Opinia Nr 006518

z wyników przeprowadzonych oględzin - ekspertyzy urządzeń grzewczo-kominowych

w budynku przy ul. Chłubińskiego nr 8/6 w Wąlburzych 31007  
 dotycząca urządzeń grzewczo-kominowych używanych przez B.O.K. Stary Zdrój

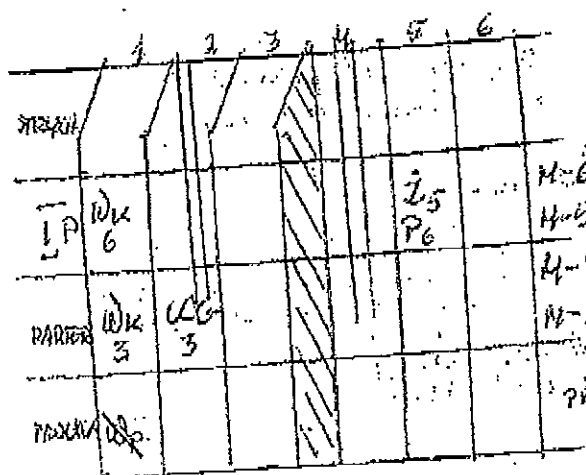
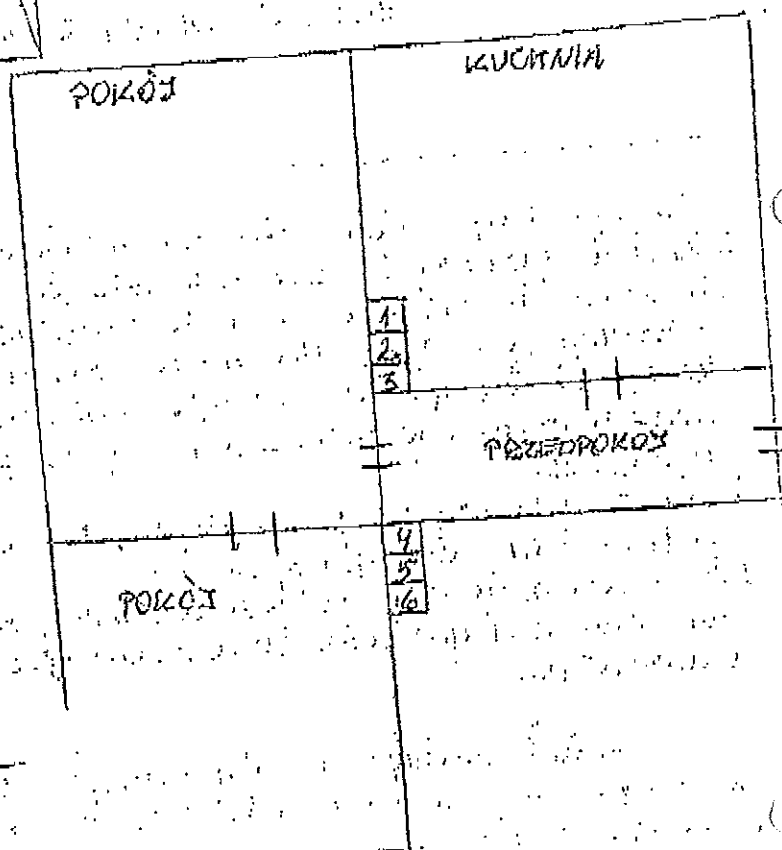
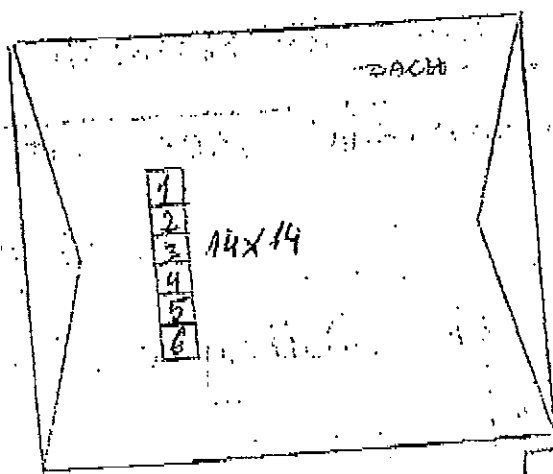
1. W zylazku przed kominem połączonym z piecem nr 5 kocioł gazowy CO z zamkniętą komorą, można podłączyć do przewodu nr 3 po zamontowaniu wkładu spalinowego w zaciąg powietrza dla kotła wykonanej z boku budynku lub kocioł podłączyć do samodzielnego układu powietrzno-spalinowego zgodnie z wytycznymi producenta i w oparciu o projekt.
2. Wentylacja wywiewna kuchenii istniejąca w przewodzie nr 1 polikondensacyjnej wentylacji powietrza.
3. Dla prawidłowego funkcjonowania urządzeń kominowych zapewnić napięcie powietrza z zaciągu poprzez umieszczenie nawiewnika.

Inne uwagi: kocioł produkuje nadmierne ilości ciepła, przewidywany zapotrzebowanie na ciepło jest pokrywane przez przewody do kotła jest podłączony.
